Mission régionale d'autorité environnementale

**Avis délibéré de la mission régionale
d'autorité environnementale
Hauts-de-France
sur le projet de parc éolien des Bruyères
Extension du Parc éolien des Pâquerettes
de la société « Éoliennes des Bruyères »
sur la commune de Barastre (62)**

n°MRAe 2021-5700

Carte de présentation du projet dans son contexte local (source : DREAL)

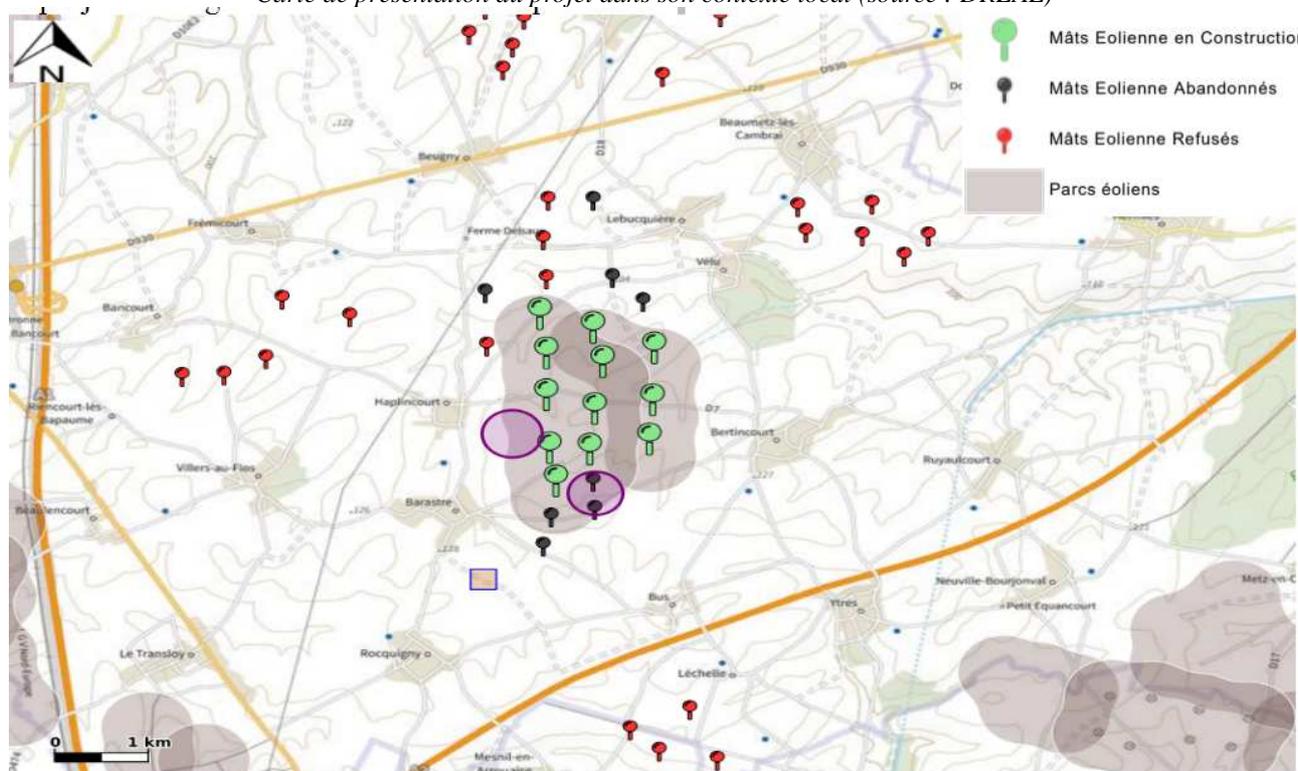
L'éolienne B2 s'implante quasiment à la même place qu'une éolienne refusée ou abandonnée dans un précédent dossier, en raison de la covisibilité et du cône d'exception induit par l'église classée de Rocquigny, sans justification ou mesure suffisante.

Compte tenu des impacts sur la faune volante, l'autorité environnementale recommande de déplacer l'éolienne B2 à au moins de 200 mètres en bout de pâles des boisements.

L'autorité environnementale recommande de revoir la position de l'éolienne n°2 pour la placer au minimum à 200 mètres en bout de pales des boisements, haies et zone de chasse du secteur et de reprendre l'analyse des impacts.
